INFORME DE CONTROL ESPECÍFICO
N° 042-2023-2-0341-SCE

SERVICIO DE CONTROL ESPECÍFICO A HECHOS CON PRESUNTA IRREGULARIDAD
MUNICIPALIDAD DISTRITAL DE SANTA ROSA
SANTA ROSA, PALLASCA, ÁNCASH

"EJECUCIÓN DE LA OBRA: MEJORAMIENTO DEL SISTEMA DE AGUA POTABLE Y PLANTA DE TRATAMIENTO DE ALCANTARILLADO EN LA LOCALIDAD DE MIRAFLORES DISTRITO DE SANTA ROSA, PROVINCIA DE PALLASCA - DEPARTAMENTO DE ÁNCASH"

IMAGEN N° 1
CAPTACIÓN DE QUEBRADA SIN USO

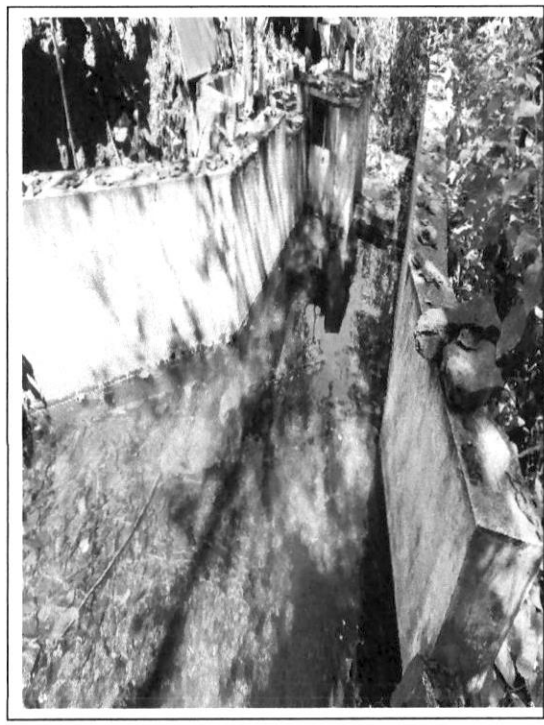
- Se verificó que la captación de quebrada construida, **no se encuentra en uso** por la JASS, conforme se aprecia en las siguientes imágenes:

IMAGEN N° 8
SECCIÓN TÍPICA DE EXCAVACIÓN

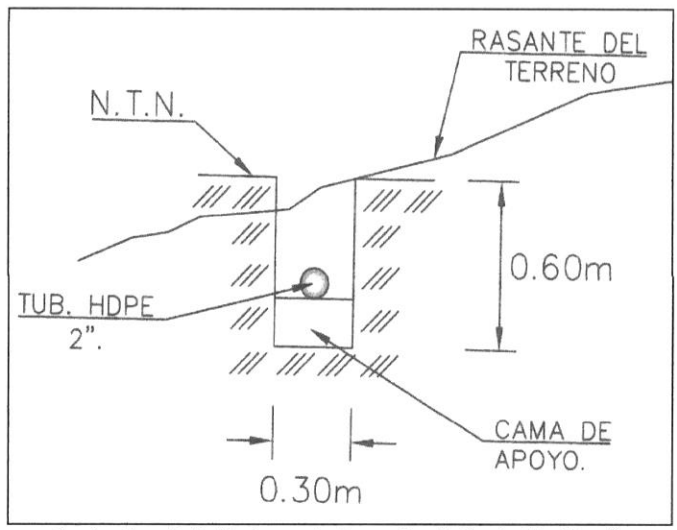
Al respecto, de la revisión al contenido del expediente técnico, se ha determinado que, la reposición de los 600 metros de la línea de conducción afectados por el fenómeno del Niño 2017, consistiría en la colocación de tubería HDPE DN 50.80mm C-10 (D=2"), para lo cual previamente se realizaría a lo largo de estos 600 metros una excavación de una zanja de 0,60 metros de profundidad y 0,30 metros de ancho, la cual una vez perfilada y nivelada, se colocaría en su fondo una cama de apoyo de 0,10 metros de espesor, sobre la cual se apoyaría la tubería, siendo posteriormente tapada con material propio hasta el nivel del terreno natural; conforme se detalla a continuación:

IMAGEN N° 15
TUBERÍA HDPE DN 50.80 MM DE LA LÍNEA DE CONDUCCIÓN, CON UTM E0825553 Y N9056159

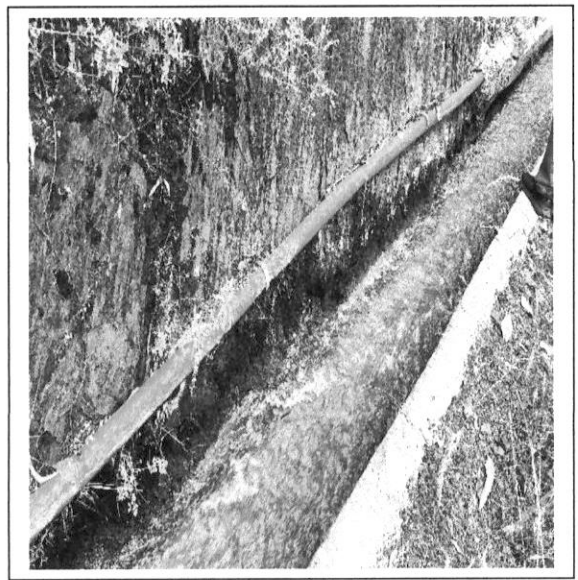
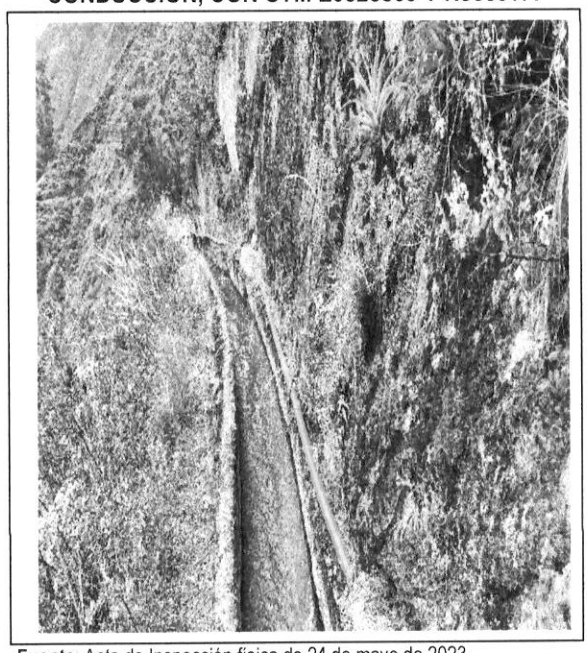
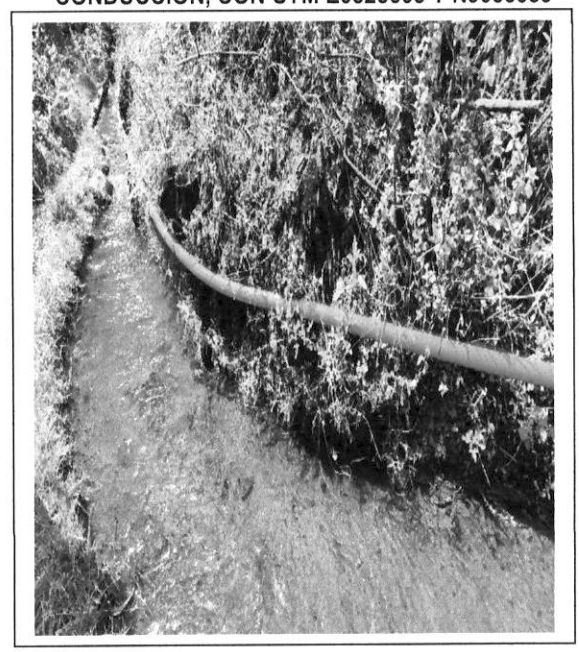
- También, se verificó en ciertos tramos la exposición de la tubería HDPE DN 50.80 mm de reposición de la línea de conducción, instalada por el contratista, **la misma que se encuentra expuesta a la intemperie**, tal como se aprecia en las siguientes imágenes:

IMAGEN N° 19
DETALLE DEL POZO DE PERCOLACIÓN

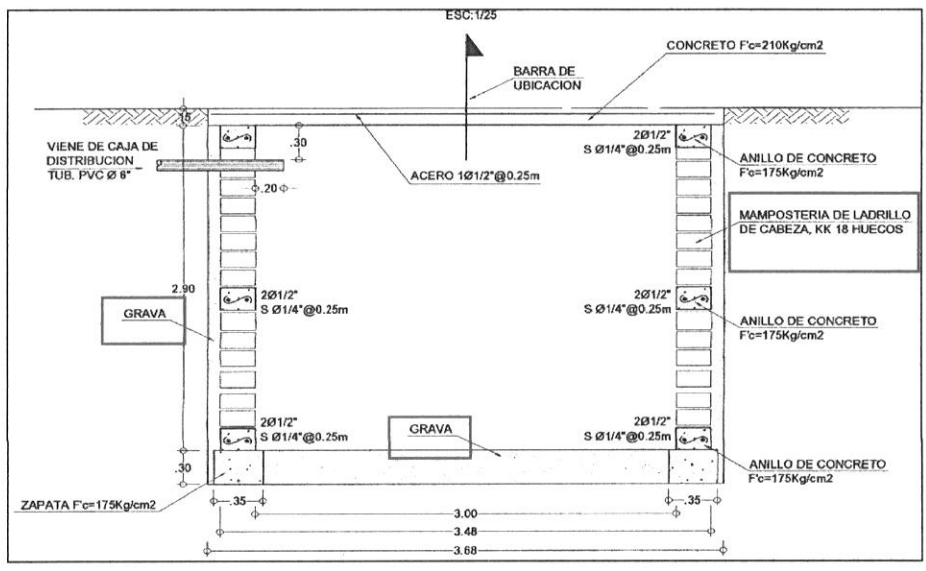
Asimismo, en el plano "Arquitectura – Estructuras – Sanitarias lamina PP-01" del expediente técnico, señala la colocación de ladrillo de cabeza KK 18 huecos en los muros de los pozos, la colocación de una capa de grava de 0,20 metros de espesor entre los muros perimetrales de los pozos y el terreno natural, así como, la colocación de una capa de grava de 0,30 metros de espesor en el fondo de los pozos, tal como se aprecia en la siguiente imagen:

Sin embargo, de la inspección de campo realizado por la Comisión de Control el 17 de agosto de 2023 **(Apéndice n.° 25)**, se encontró que los muros de los dos (2) pozos de percolación fueron conformados con ladrillos artesanales asentados irregularmente presentando un deterioro prematuro, tampoco se cumplió con lo estipulado los rellenos de las gravas requeridos en los planos y especificaciones técnicas; asimismo, se verificó que la grava colocada presentaban diámetros mayores a 1 pulgada, tal como se aprecia a continuación:

IMAGEN N° 21
DETALLE DE LA CÁMARA DE VÁLVULA DE AIRE

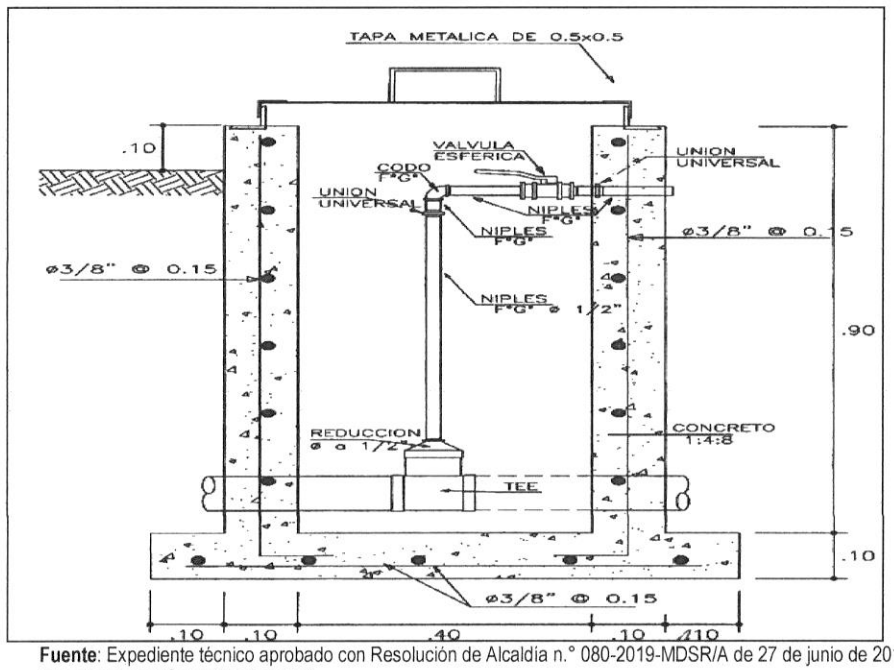
Asimismo, en el plano "Válvula de aire lamina VA-01" del expediente técnico, se apreció que la cámara deberá excavarse a una profundidad de 0,90 metros desde el nivel del terreno natural, la cual interiormente contaría con accesorios hidrosanitarios (válvulas esféricas, niples de F°G°, codos de F°G°, uniones, etc.) para su adecuado funcionamiento, así también, según el presupuesto de la obra se había contemplado la colocación de una capa de grava de 1" a ½" en el fondo de la cámara, tal como se aprecia en la siguiente imagen:

Al respecto, de la inspección de campo realizado por la Comisión de Control el 17 de agosto de 2023 **(Apéndice n.° 25)** en compañía del señor Narciso Avilardi Huiza Mallque, secretario de la JASS Miraflores, se constató la construcción de las tres (3) cámaras de aire a lo largo de la línea de conducción del sistema de agua potable; sin embargo, se verificó que debido a que la línea de conducción se encuentra superficialmente estas cámaras también fueron construidas superficialmente, lo cual indica que no se realizaron las excavaciones consideradas en los planos, por otro parte, se verificó que estas cámaras no contaban con los accesorios hidrosanitarios para su adecuado funcionamiento ni con la capa de grava en el fondo, tal como se aprecia a continuación:

IMAGEN N° 23
DETALLE DE LA CÁMARA DE VÁLVULA DE PURGA

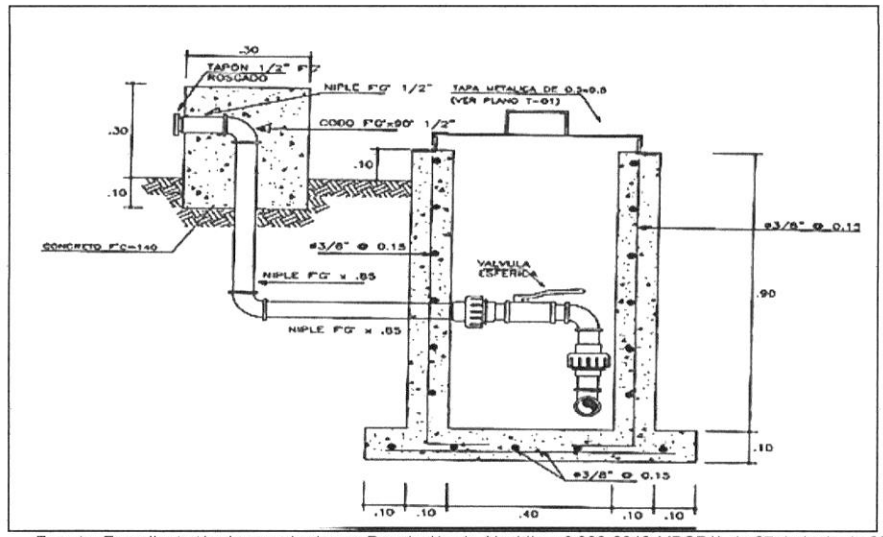
No obstante, en el plano "Válvula de purga lamina VP-01" del expediente técnico aprobado, se apreciaba que la cámara debería excavarse a una profundidad de 0,90 metros desde el nivel del terreno natural, la cual interiormente contaría con accesorios hidrosanitarios (válvulas esféricas, niples de F°G°, codos de F°G°, uniones, etc.) y un sistema de descarga (dado de concreto, niples de F°G°, codos de F°G°, tapon roscado de F°G°, etc.) para su adecuado funcionamiento, así también, según el presupuesto de la obra se contempló la colocación de una capa de grava de 1" a ½" en el fondo de la cámara, tal como se aprecia en la siguiente imagen:

IMAGEN N° 24
CÁMARAS DE VÁLVULAS DE PURGA CONSTRUIDAS

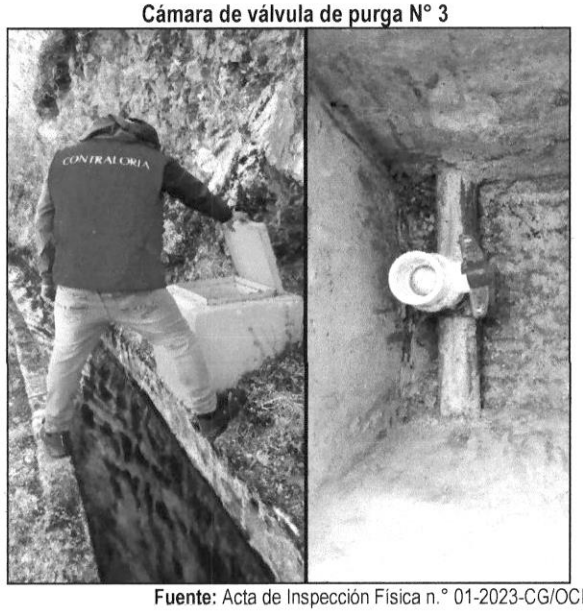
Al respecto, de la inspección de campo realizado por la Comisión de Control el 17 de agosto de 2023 en compañía del señor Narciso Avilardi Huiza Mallque, secretario de la JASS Miraflores, se constató la construcción de las cuatro (4) cámaras de purga a lo largo de la línea de conducción del sistema de agua potable; sin embargo, se verificó que debido a que la línea de conducción se encuentra superficialmente estas cámaras también fueron construidas superficialmente, lo cual indicaría que no se realizó las excavaciones consideradas en los planos, por otro parte, se verificó que estas cámaras no contaban con su sistema de descarga (dado de concreto, niples de F°G°, codos de F°G°, tapón roscado de F°G°, etc.) para su adecuado funcionamiento ni con la capa de grava en el fondo, tal como se aprecia a continuación:

En consecuencia, las partidas *03.03.02.01 Excavación para estructuras, 03.03.05.01 Accesorios para Válvula ¾" y 03.03.08.01 Grava 1" a 1/2*" de la válvula de purga, no fueron ejecutadas de acuerdo a lo establecido en los planos y especificaciones técnicas del expediente técnico aprobado; por lo cual, no correspondía valorizar S/ 824,21 por estas partidas.

IMAGEN N° 26
ASIENTO N° 21 DEL RESIDENTE DE OBRA DE 27 DE ENERO DE 2020

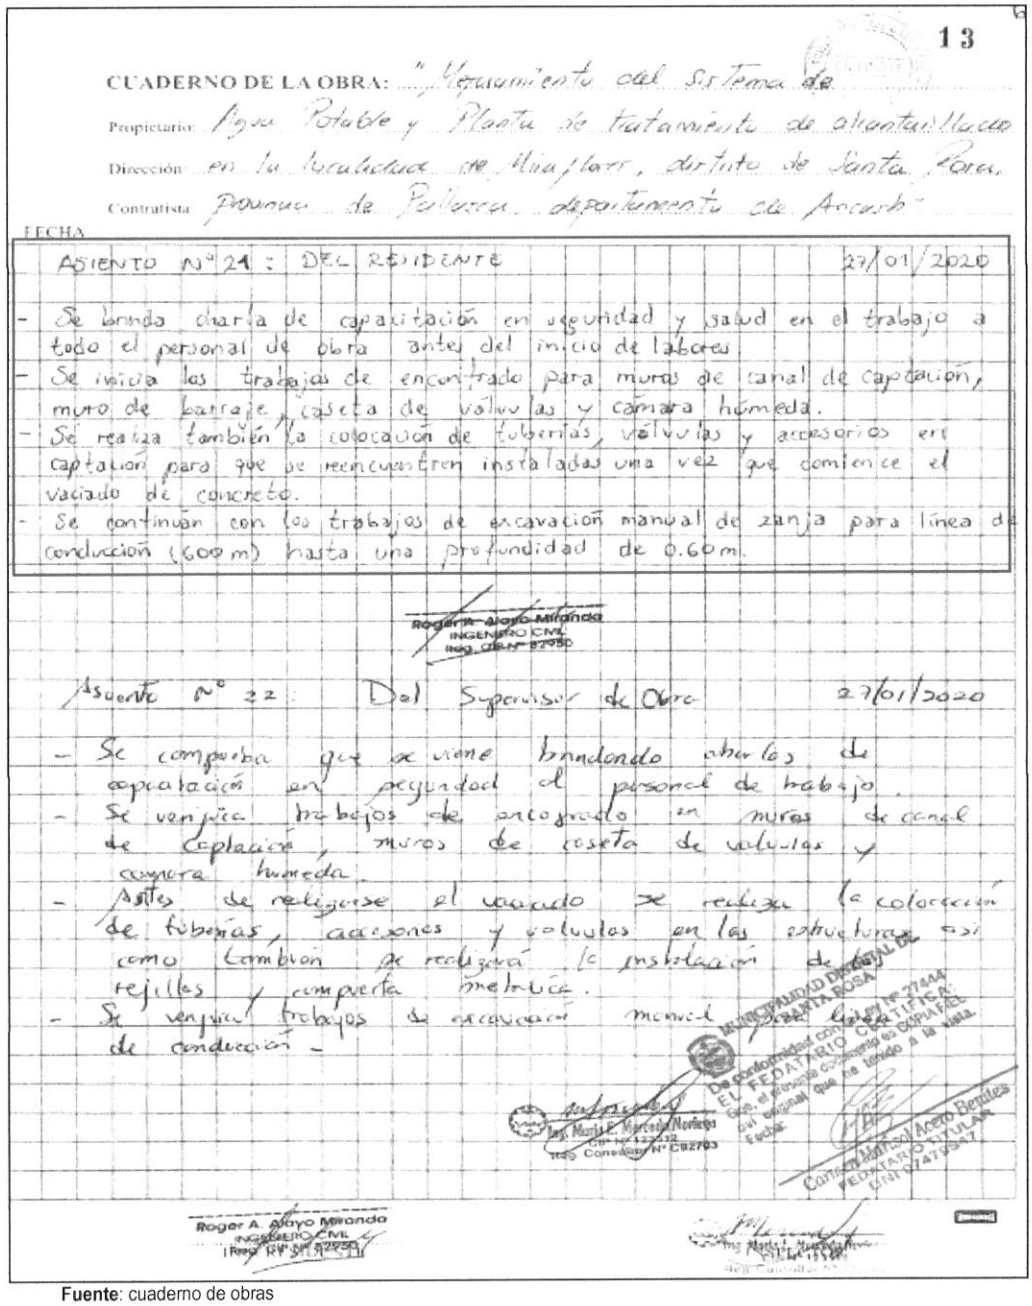
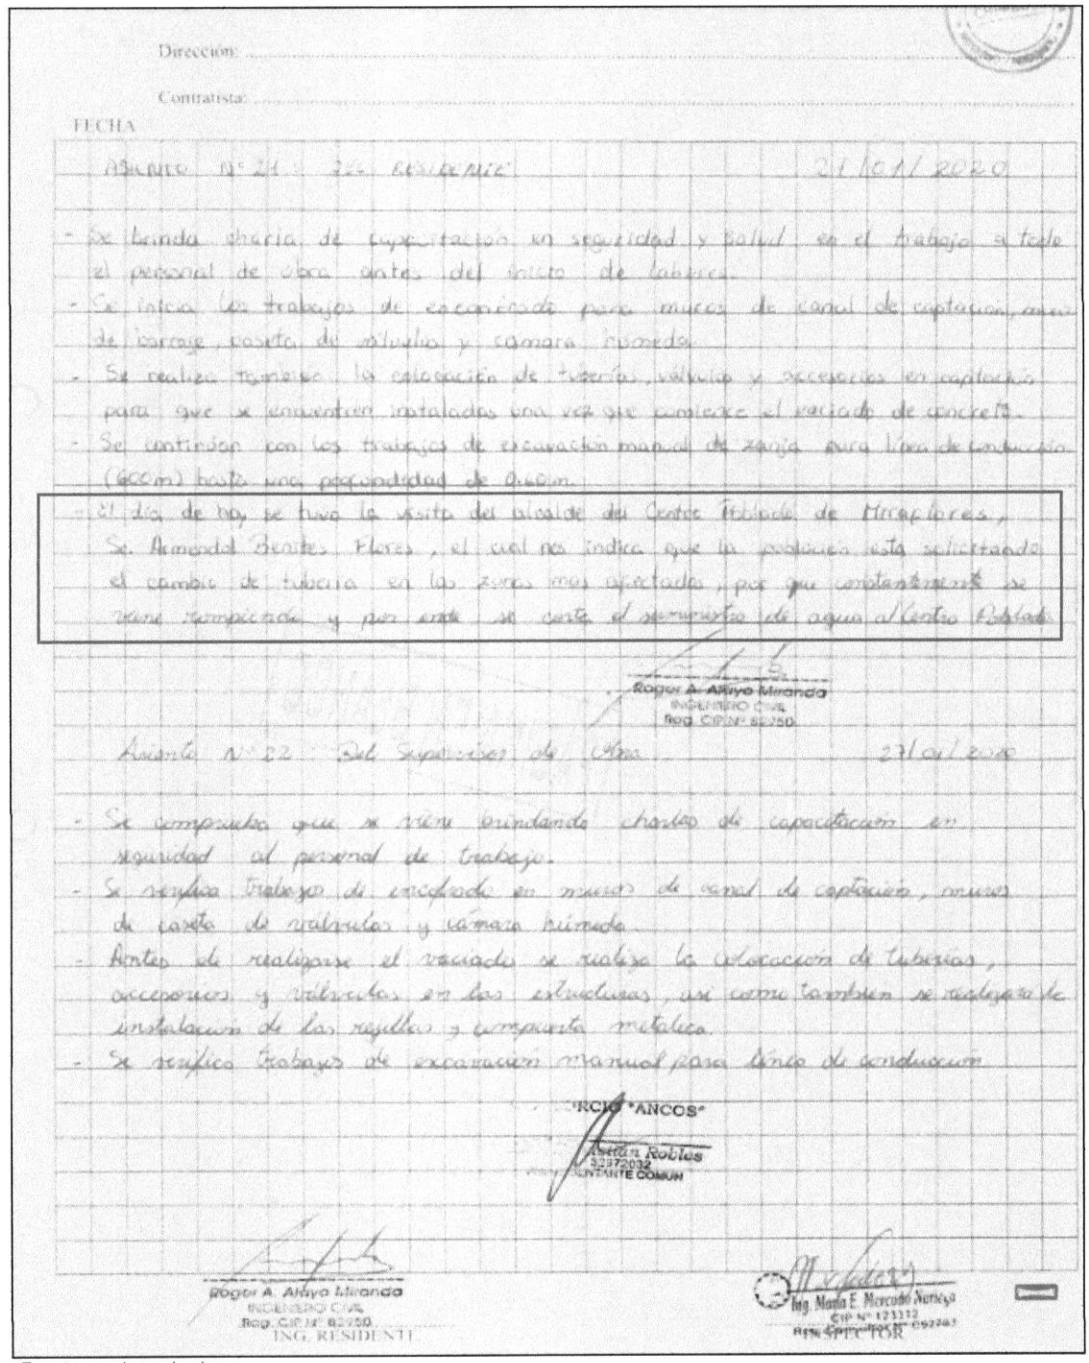
En el siguiente asiento n.° 21 de 27 de enero de 2020 **(Apéndice n.° 32)**, suscrito por el residente de obra y la supervisora, se evidenció que solo se describió 4 párrafos, en el que no menciona para nada al ex alcalde:

De la imagen precedente, se puede visualizar que contiene un quinto párrafo, el cual señala *"(…) el día de hoy se tuvo la visita del alcalde del centro poblado de Miraflores, el cual nos indica que la población está solicitando el cambio de tuberías en las zonas mas afectadas (…)"*.

En ese sentido, de las imágenes precedentes se observa que el residente de obra, Roger Alayo Miranda, y la supervisora, María Mercado Noriega, alteraron los asientos n.° 21 y n.° 45 **(Apéndice n.° 33)**, suscribiéndolos con la finalidad de sustentar las modificaciones a la Obra realizadas en campo, las mismas que no fueron consultadas al proyectista ni a la Entidad, para modificar el proyecto.

IMAGEN N° 27
ASIENTO N.° 45 DEL RESIDENTE DE OBRA DE 10 DE FEBRERO DE 2020

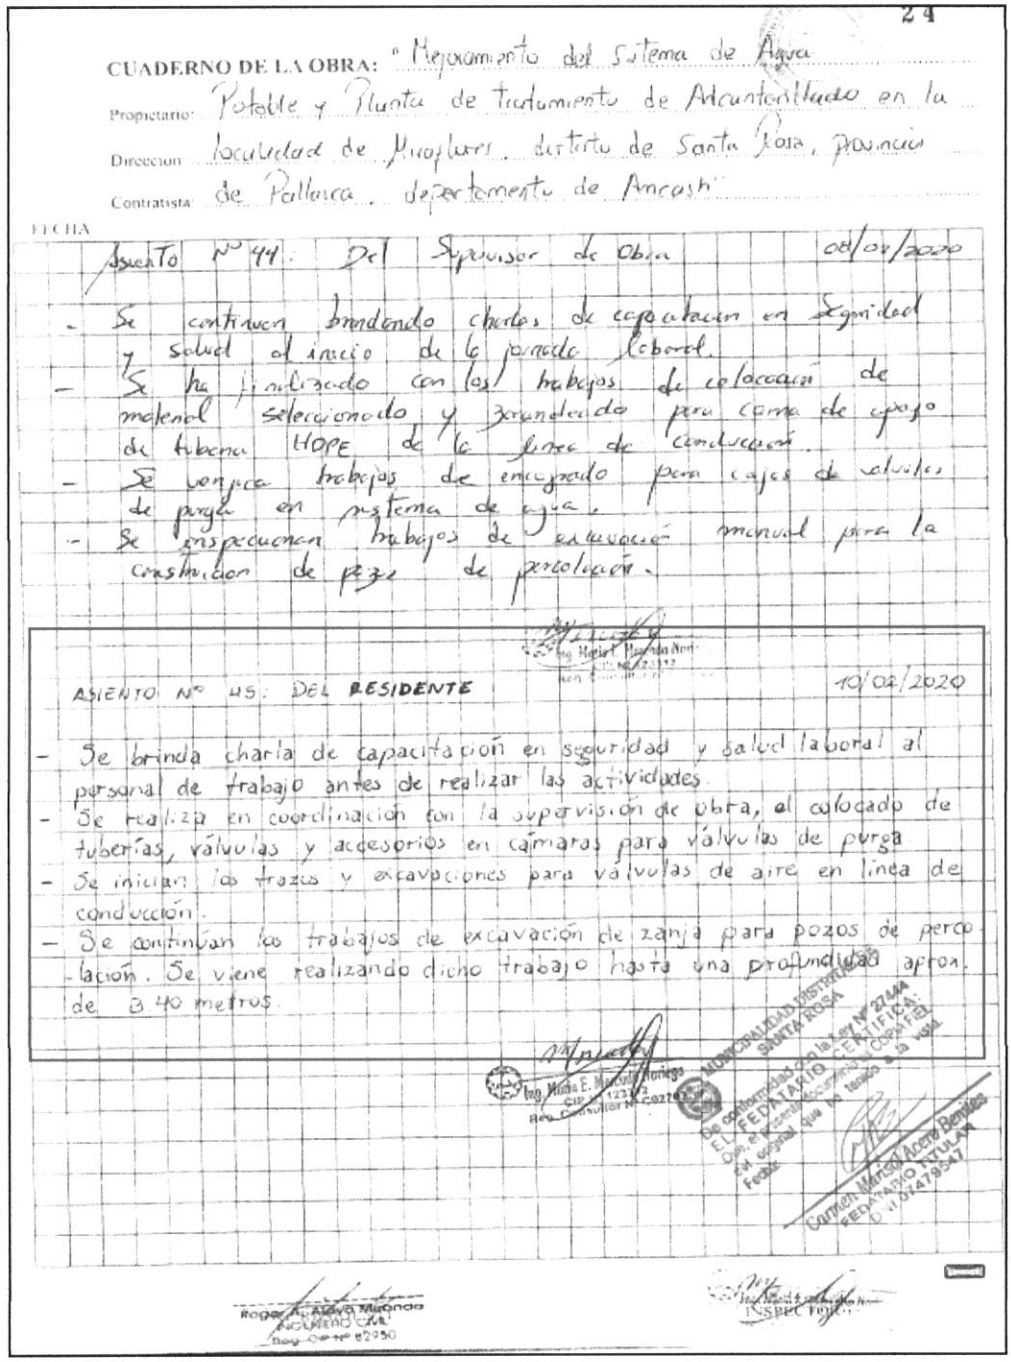
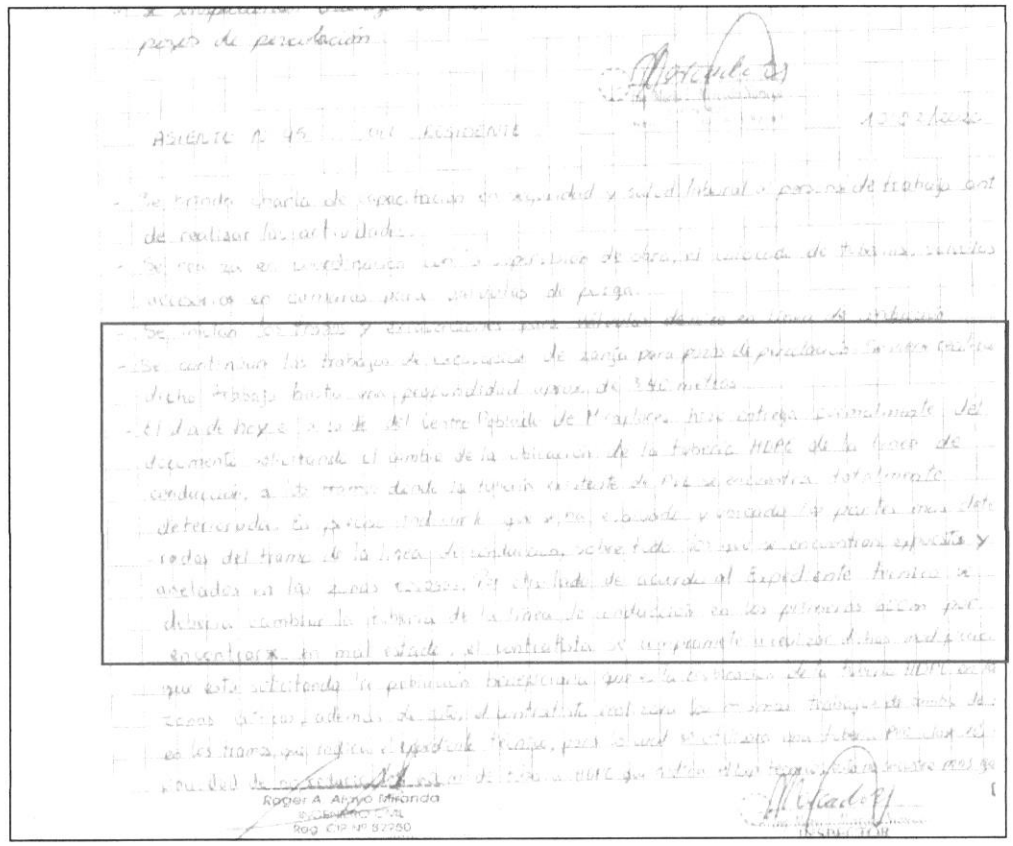
De igual modo, en el asiento 45 de 10 de febrero de 2020 **(Apéndice n.° 32)**, suscrito por residente de obra y supervisora, realizó el registro de actividades del día, conteniendo 4 párrafos, del cual no se evidenció que el ex alcalde del centro poblado de Miraflores haya solicitado la modificación el cambio de tubería, tal como detalla en la siguiente imagen:

Asiento n.° 45 de 10 de febrero **(Apéndice n.° 33)**, suscrito por el residente de obra y supervisora, **se adicionó un párrafo** que describe: *"(…) el día de hoy el alcalde del Centro Poblado de Miraflores hizo entrega formalmente del documento solicitando el cambio de la ubicación de la tubería HDPE de la línea de conducción, a los tramos donde la tubería existente de PVC se encuentra totalmente deteriorado (…)"*, tal como se visualiza en la siguiente imagen:
